Additif 47 : Règlement ONU n° 48

Révision 12 – Amendement 10

Série 07 d'amendements – Date d'entrée en vigueur : 25 septembre 2020

Prescriptions uniformes relatives à l'homologation des véhicules en ce qui concerne l'installation des dispositifs d'éclairage et de signalisation lumineuse

Modèle A

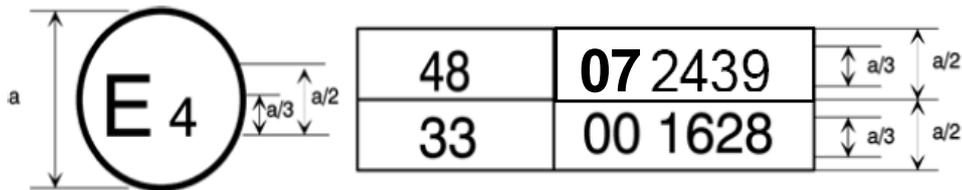
Annexe 2, lire :

La marque d'homologation ci-dessus, apposée sur un véhicule, indique que le type de ce véhicule a été homologué aux Pays-Bas (E 4), en ce qui concerne l'installation de dispositifs d'éclairage et de signalisation lumineuse, en application du Règlement ONU n° 48 tel que modifié par la série 07 d'amendements. Le numéro d'homologation indique que l'homologation a été accordée conformément aux prescriptions du Règlement ONU n° 48 tel que modifié par la série 07 d'amendements.
